Geplande damwanden zijn disproportioneel

De argumentatie omtrent onveiligheid is onjuist

Nu het nog kan: de kades versterken met buispalen en gordingen en plaatselijk grondverbetering: **plan De Goede wal**

Het alternatief: plan De Goede Wal.

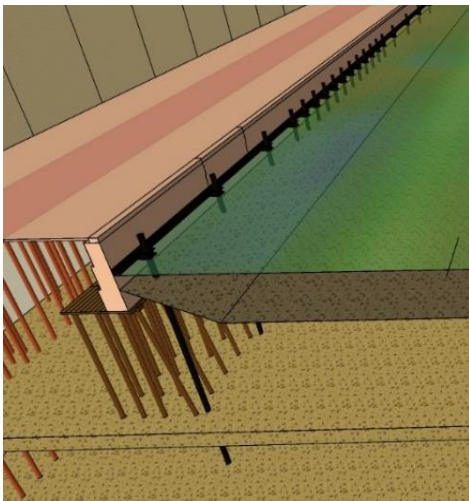
De buispalen zijn niet alleen mooi en multifunctioneel, ze kunnen, anders dan damwanden, heel dicht bij de kade worden ingebracht tussen de bestaande houten schoorpalen van de oude fundering in, zonder deze te beschadigen.

Voor de ruim 20 meter lange damwandelementen die de gemeente toepast, moeten overhangende zware boomtakken worden afgezaagd. Bij de buispalen

kunnen die gespaard blijven, omdat die onder boomtakken in kleinere delen gekoppeld kunnen worden tijdens het inbrengen. Door de schroeftechniek en de veel kleinere aantallen van diep in de grond aan te brengen elementen ontstaan er ook veel minder trillingen dan bij het aanbrengen van de damwanden het geval is.

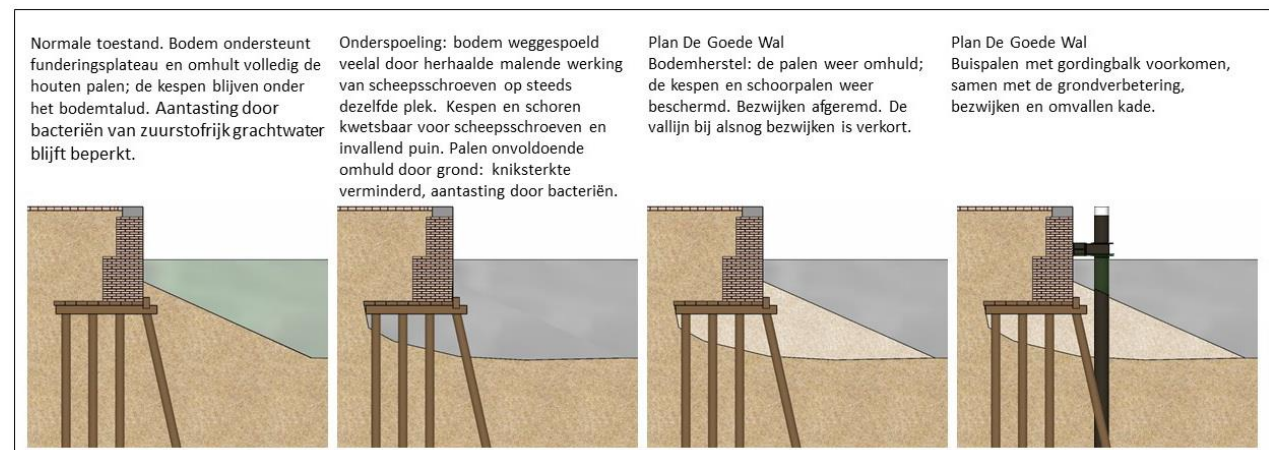
Links: palen staan op kleinere onderlinge afstand bij zwakkere kadedelen.

Rechts: waar nodig kan extra druksterkte gemaakt worden door toevoeging van een tweede gording en/of een schoorpaal.

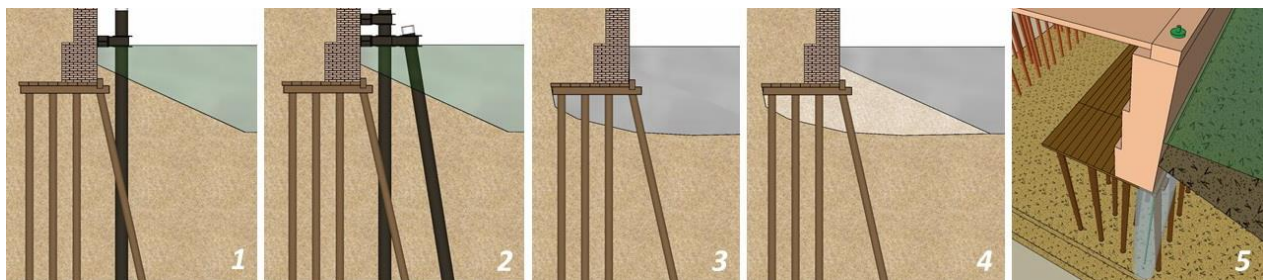
Dit principe kan ook schuin naar de waterzijde worden toegepast, waarbij het boren in een uitgraving aan de walzijde gebeurt (o.a. bij Prinsengracht 2-14 toegepast).
